**FORMULA CARGOS QUE INDICA A TRANSPORTES  
JUAN ENOC LEIVA SANHUEZA EIRL, TITULAR DE  
CANTERA FUNDO PALCO CHUPONAL**

**RES. EX. N° 1 / ROL D-260-2024**

**SANTIAGO, 5 DE NOVIEMBRE DE 2024**

**Figura 1. Figura 3.17 DIA “Aumento de extracción de áridos, Cantera Fundo Palco Chuponal”**

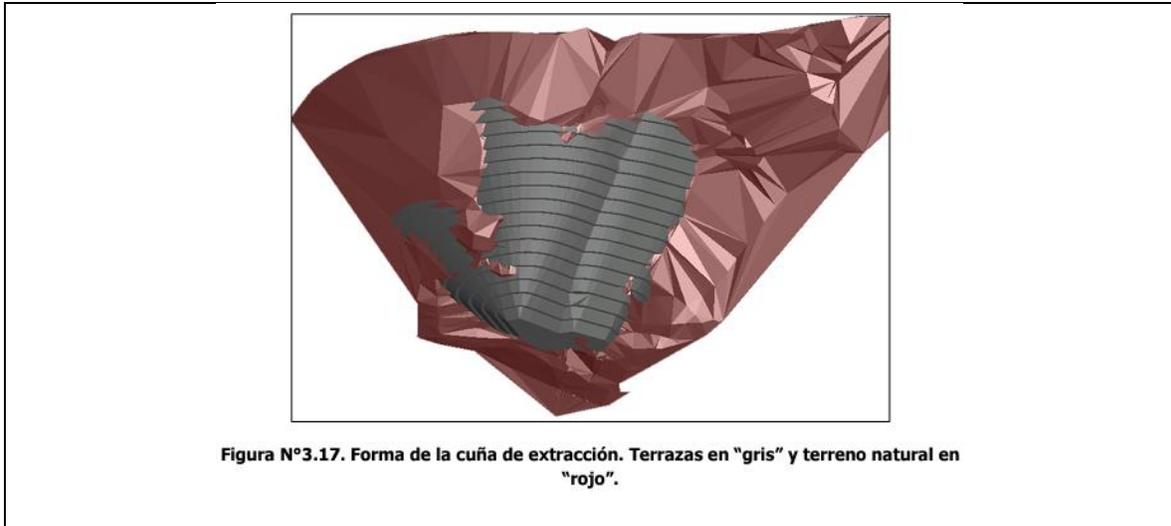
18. Por su parte las Figuras 3.17 y 3.18 de la DIA del proyecto, respectivamente, grafican la forma de la cuña de extracción y las características de diseño de las terrazas que la componen.

**Figura 10. Evolución del proyecto de 12 de mayo de 2019 a 15 de abril de 2023**

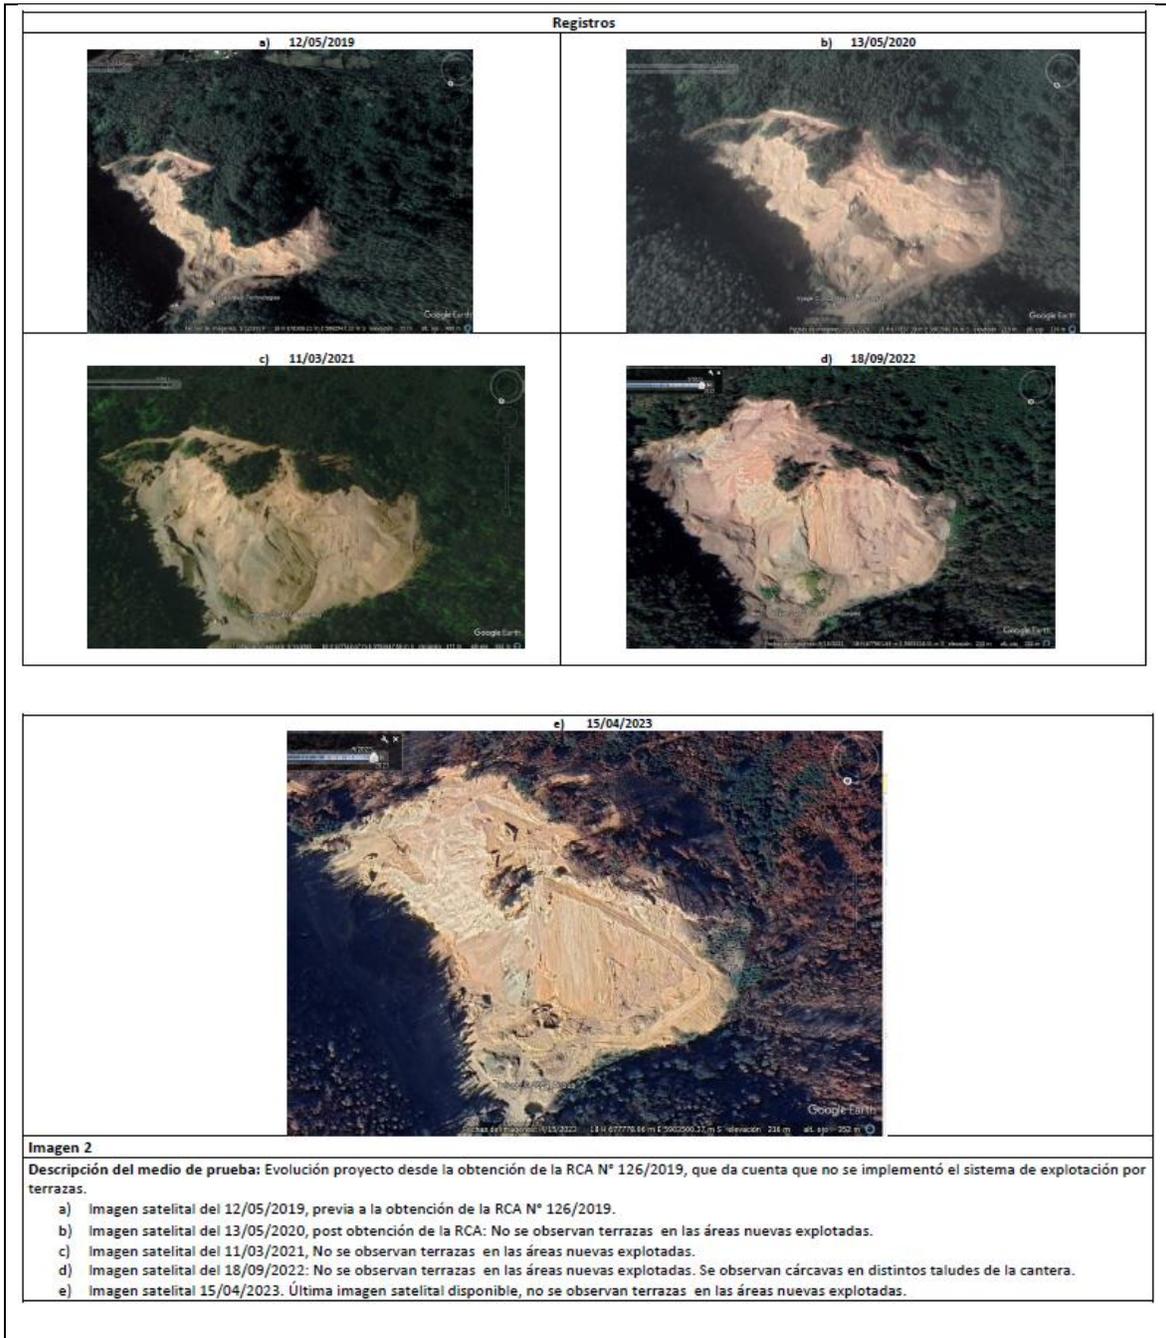
26. De igual forma, el expediente de fiscalización da cuenta de que funcionarios de esta SMA realizaron análisis de imágenes satelitales retroactivo, constatando que el titular no ha empleado en ningún periodo de explotación el método de terrazas evaluado y aprobado ambientalmente (Figura 10).

Figura 11. Análisis de inclinación de taludes en relación a lo aprobado en RCA N°126/2019

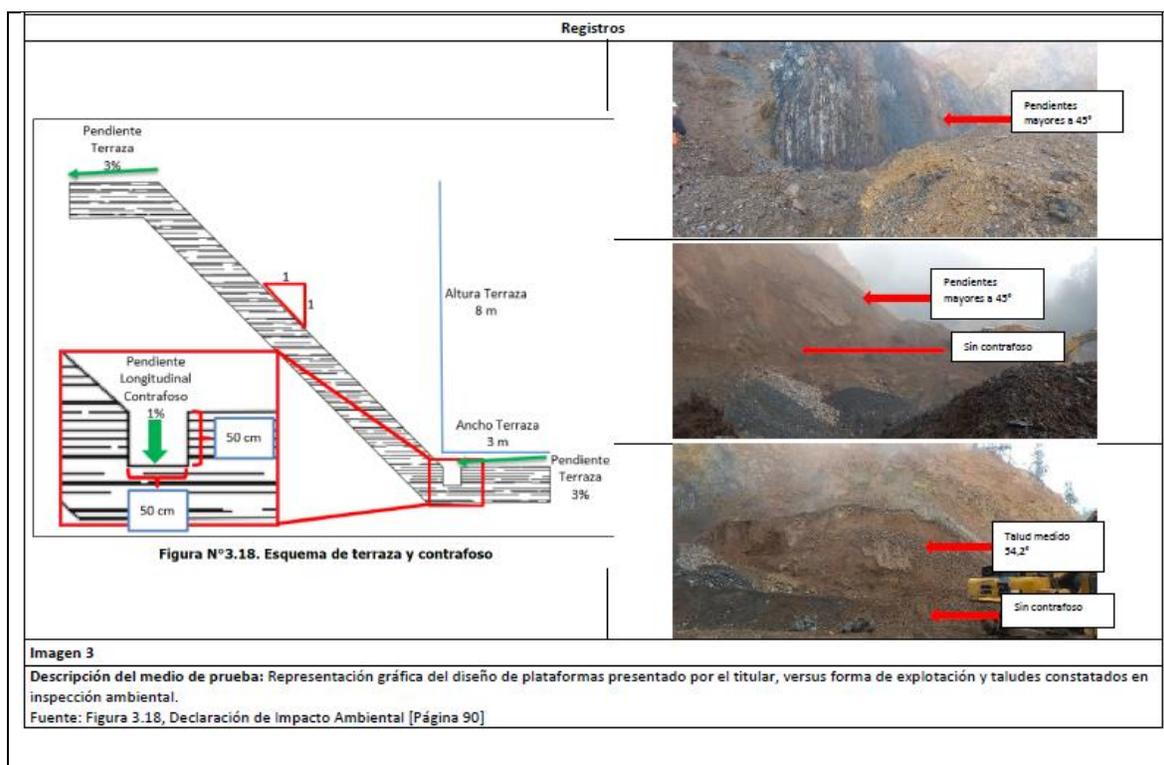
27. Lo anterior, permite concluir que la empresa no realiza su método de explotación mediante terrazas, manteniendo taludes con ángulos mayores a los 45° (Figura 11), generando condiciones inseguras (riesgos para la salud de los trabajadores) para la explotación de la cantera en dichas áreas, con potencial deslizamiento en diversos taludes a lo largo de la cantera, en especial durante o tras eventos pluviométricos de relevancia y/o eventos telúricos, aun de baja intensidad.

Figura 12. Figura 3.18 DIA “Aumento de extracción de áridos, Cantera Fundo Palco Chuponal”

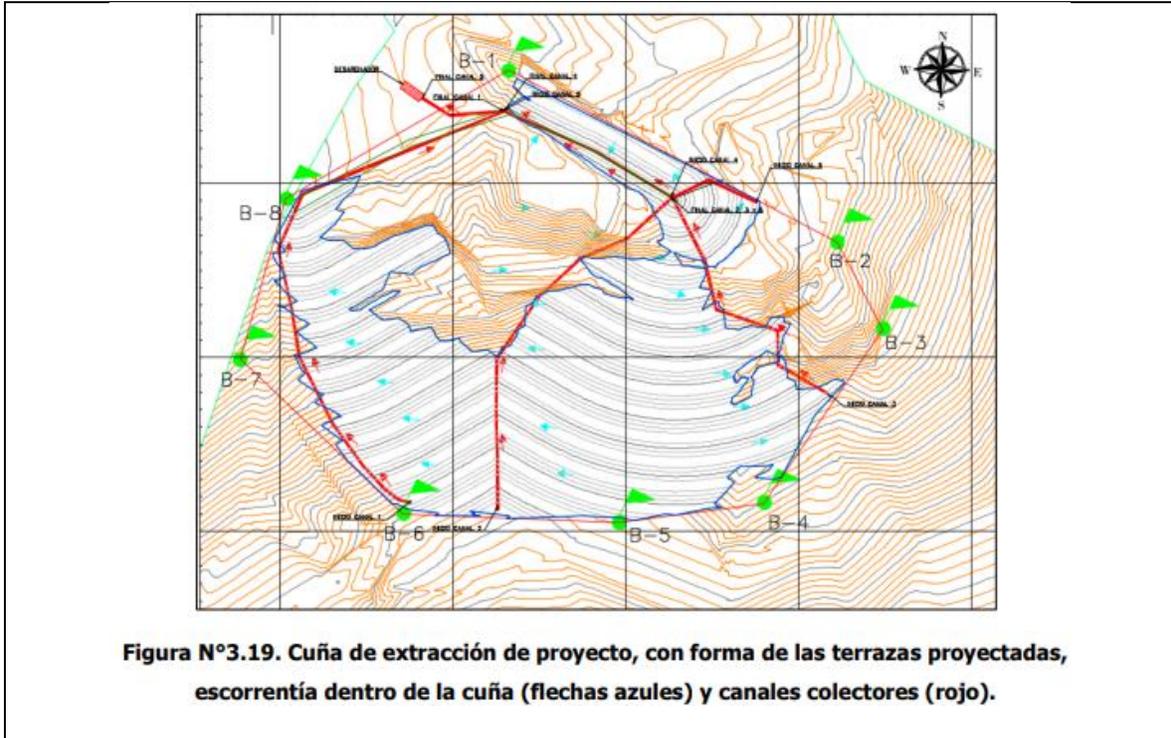
31. Por su parte, el mismo considerando 4.3.2 de la RCA N°126/2019, detalla sobre los colectores que estos “(...) **cumplen la función de tomar los flujos provenientes de los contrafosos y de sanear la escorrentía proveniente de las laderas. Estos son evacuados en conjunto hasta aguas abajo de la cuña de extracción, donde se disponen en un desarenador** (...) En la Figura N°3.19 de la DIA, se muestra la cuña de extracción, donde se ven reflejadas las terrazas y taludes que dan forma al proyecto. Se muestra a lo largo de la cuña los canales colectores (en rojo) con flechas que muestran el sentido del escurrimiento, los cuales convergen finalmente para ser conducidos al desarenador dispuesto aguas abajo. Se muestra además con flechas azules el sentido del escurrimiento de los contrafosos con destino a los colectores, identificando las áreas de la cuña que aportan caudal a cada colector. Por otra parte, se muestra con flechas verdes la escorrentía superficial de la cuenca que no ha sido intervenida y se encuentra aguas arriba de los colectores. Ésta ingresa directamente a los colectores desde fuera y continúa su curso junto al caudal de la cuña. (...) Los colectores serán excavados en el terreno natural, el cual es de roca. Éstos son recubiertos en hormigón proyectado en los tramos donde no haya roca, con el fin de minimizar la erosión producto del flujo en altas pendientes. En cada terraza se consideró un tramo más ancho y con baja pendiente, que cumple la función de disipar la energía del flujo proveniente del canal del talud, la cual además empalma el contrafoso con el colector. De esta

forma, se diferencia el canal colector cuya sección correspondiente a los tramos donde desciende del talud del tramo donde cruza la terraza” (énfasis agregado).

**Figura 13. Fosa de acumulación de agua en sector base talud**

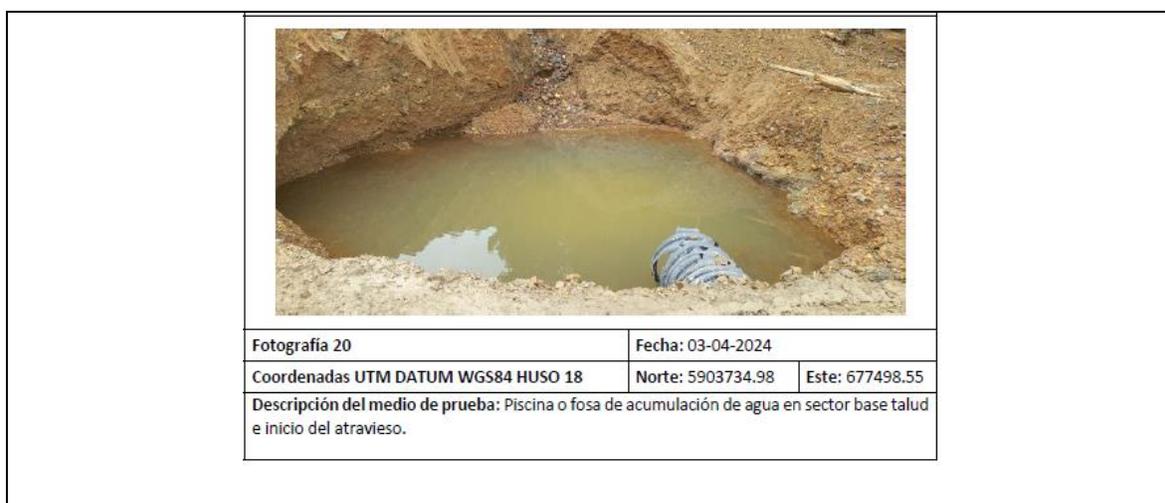
36. Por su parte, en visita inspectiva de 3 de abril de 2024, se pudo constatar, en el sector de la cantera, la inexistencia de canales de aguas lluvias y de contrafosos (lo que se aprecia en la Figura 8 y 11 precedente, donde a propósito de analizar la cuña de extracción se aprecia la ausencia de las obras indicadas). Por su parte, en el sector de base talud, tampoco fue posible constatar canalización de aguas lluvias; en su lugar, se apreció la existencia de una piscina o foso de acumulación de aguas, que según explicación del encargado de la cantera, corresponde al sitio donde se acumulan las aguas lluvias que escurren y los afloramientos, la cual presentaba una coloración café por presencia de sedimentos (Figura 13), luego, y a continuación de esta, se constató un atraveso, con escurrimiento hacia el norte, probablemente hacia el sector de la primera fosa de acumulación que se describirá en el siguiente considerando (Figura 14); finalmente, se observaron cárcavas en sectores del suelo, que dan cuenta del escurrimiento de aguas hacia el camino.

**Figura 16. Estado del Estero Sin Nombre al 3 de abril de 2024**

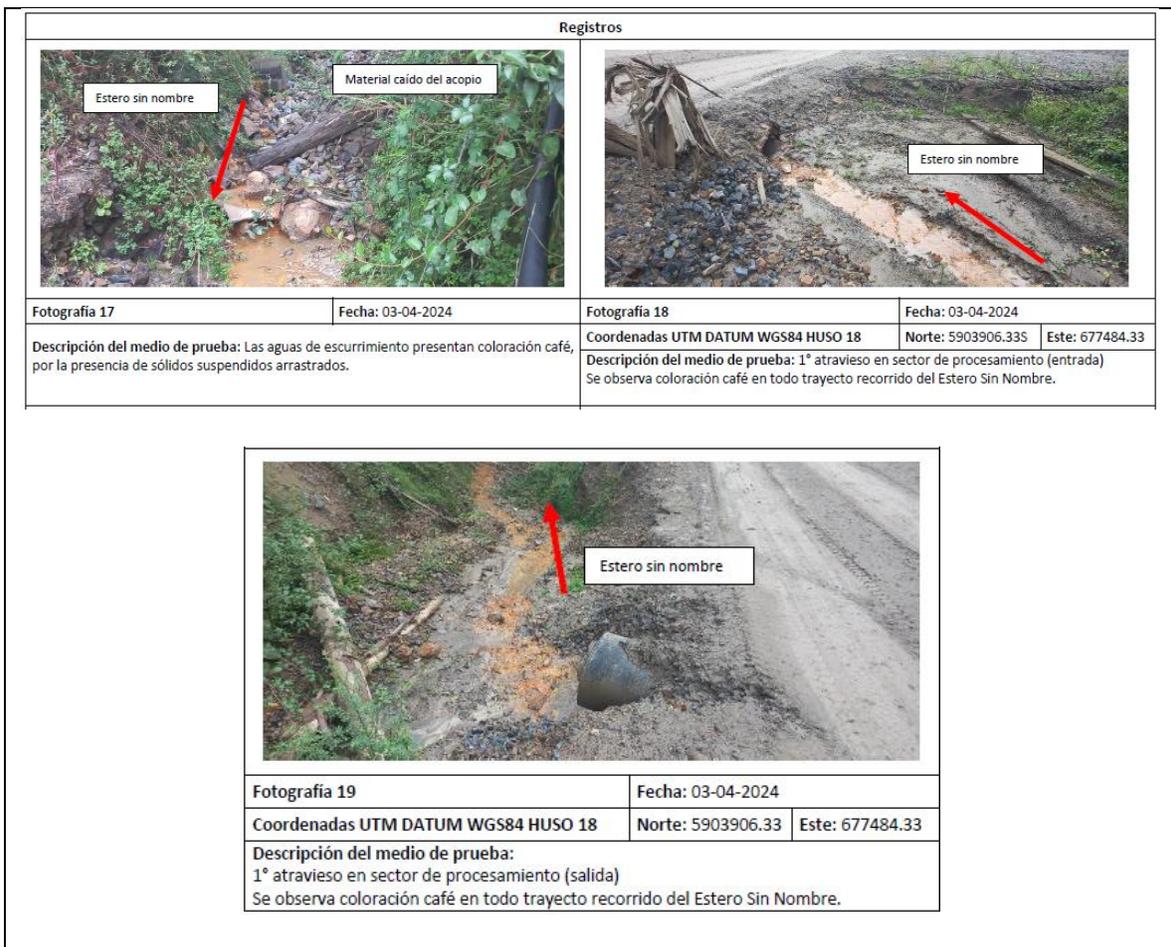
38. Luego, se releva que, durante todo el trayecto recorrido del Estero Sin Nombre, la coloración de las aguas correspondía a color café, lo que da cuenta de una elevada presencia de sólidos suspendidos, arrastrados por su paso por la cantera (Figura 16).

**Figura 22. Distribución espacial del proyecto con indicación de áreas de acopio ubicadas fuera de áreas autorizadas por RCA N°126/2019**

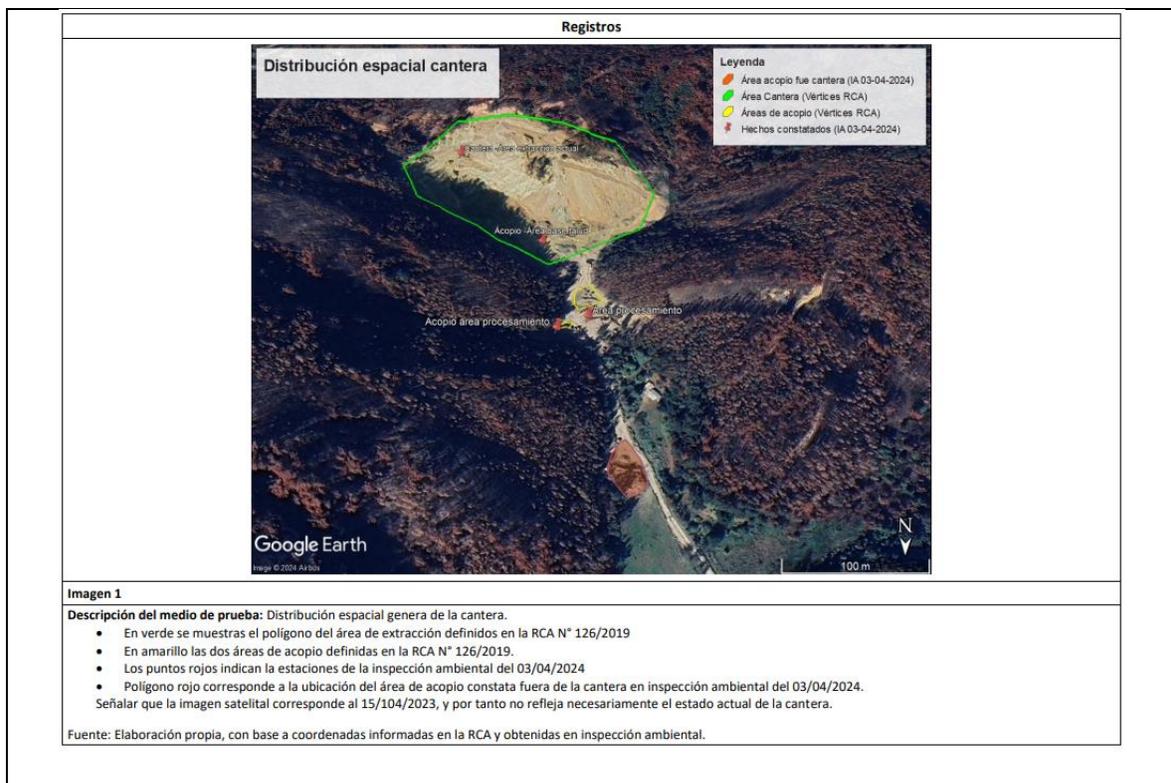
49. De forma complementaria, funcionarios de esta Superintendencia realizaron análisis de imágenes satelitales (Figura 22) que permiten constatar que dos de las tres áreas de acopio constatas en la actividad de inspección de 3 de abril de 2024 se emplazan fuera de las áreas autorizadas en la RCA N° 126/2019 para dichos fines, los que corresponden a los acopios constatados antes del área de procesamiento (Figura 17 precedente) y el área de acopio en base de talud (Figura 19 y 21 precedente), las que a su vez no se encontraban demarcadas, ni contaban con pretilos de seguridad ni canalizaciones de aguas lluvias.

**Figura 23. Figura 1 Adenda Complementaria de la DIA “Aumento de extracción de áridos, Cantera Fundo Palco Chuponal”**

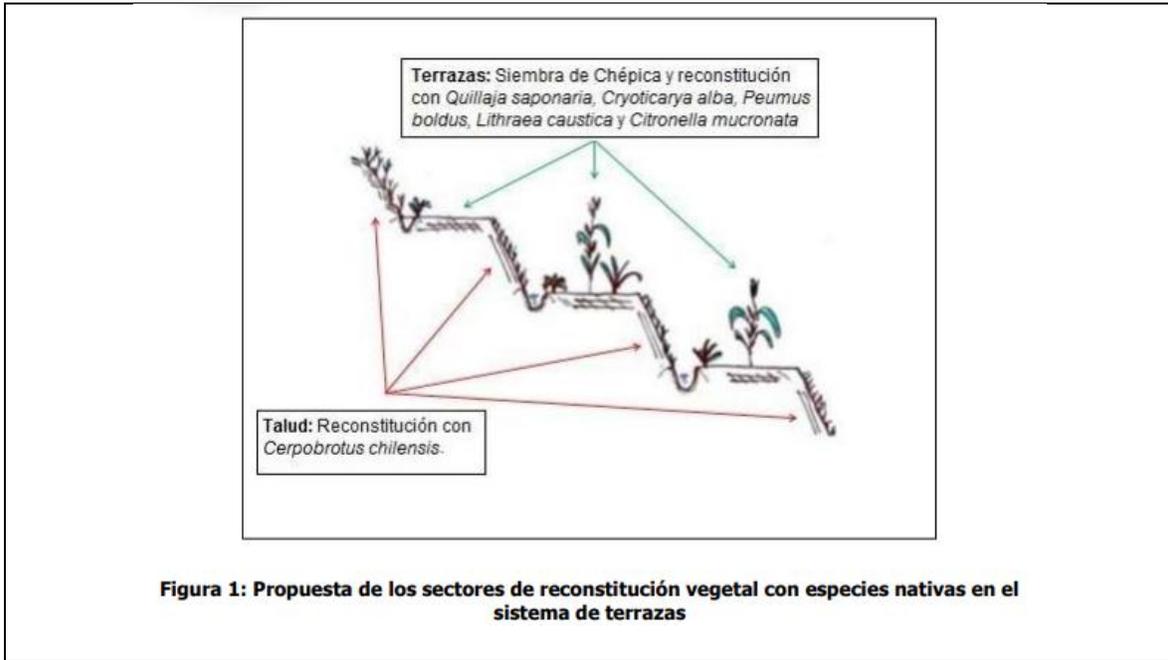
52. Luego, el considerando 4.3.3. de la RCA N°126/2019 detalla que *“Se reconstituirá hasta asegurar un porcentaje de prendimiento mínimo de 75% los dos primeros años para las especies Quillaja saponaria, Cryptocarya alba, Peumus boldus y Lithraea caustica y el 50% de prendimiento para la especie Citronella mucronata. Se estima que **esta actividad se dará por finalizada en un plazo de 5 años**, o en su defecto cuando se obtenga el 75% y 50% antes señalado”* agregando luego que *“En la Figura 1 de la Adenda Complementaria se presentó una propuesta de los sectores de reconstitución vegetal en las terrazas (con siembra de Chépica y reconstitución con Quillaja saponaria, Cryptocarya alba, Peumus boldus y Lithraea caustica y Citronella mucronata) y en los taludes (reconstitución con Carpobrotus Chilensis con una densidad de 6 a 8 pl/m<sup>2</sup>)”.*
